Octubre de 2023

**REDACCIÓN DEL PROYECTO DE CONSTRUCCIÓN DE LAS OBRAS DE
REFORMA LA EDAR DE TURÍS-1**

**ADENDA Nº1
RESOLUCIÓN REQUERIMIENTOS SERVICIO
DE INFRAESTRUCTURA VERDE Y PAISAJE**

TÉCNICA Y PROYECTOS, S.A. (TYPSA)

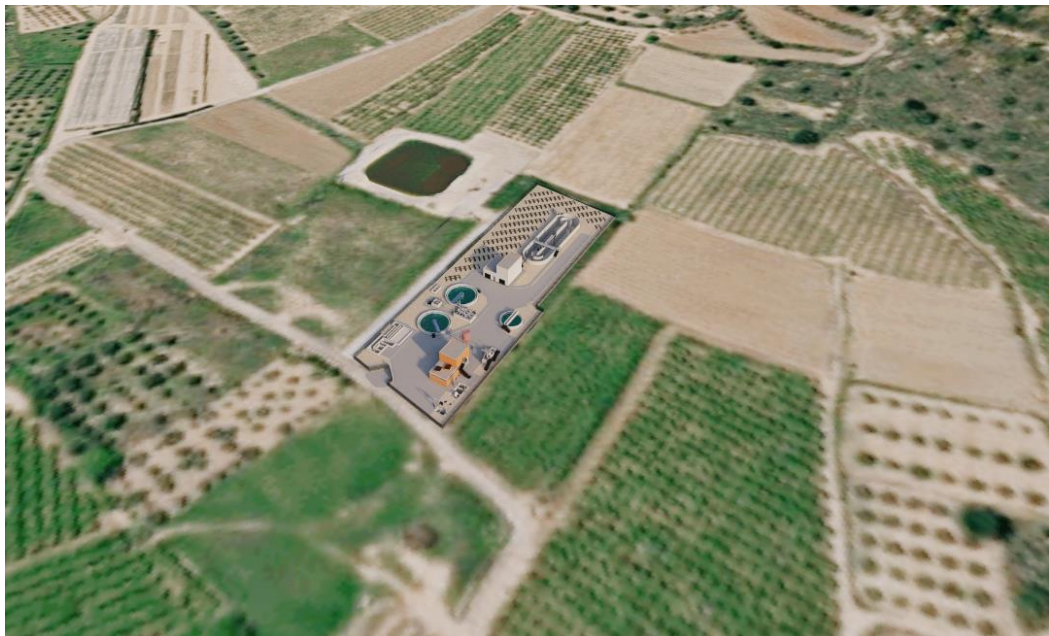
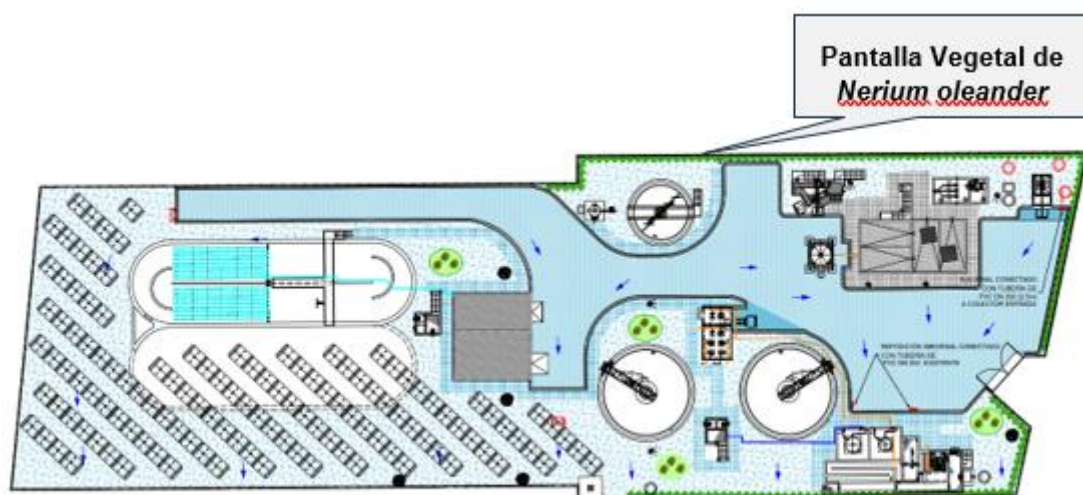
Se indica que debe llevarse a cabo la justificación de la valoración de la integración paisajística y de la valoración de la integración visual conforme a lo requerido en los apartados f.1) y h) del Anexo II del TRLOTUP, teniendo en cuenta en todo caso en la justificación requerida el conjunto de las actuaciones y el entorno de las parcelas afectadas y no solo las actuaciones aisladas y estas parcelas.

Los resultados y conclusiones de la valoración de la integración paisajística y visual, se justifican a continuación mediante técnicas gráficas de representación y simulación visual del paisaje que muestran la situación existente y la previsible con la actuación propuesta antes y después de poner en práctica las medidas propuestas.
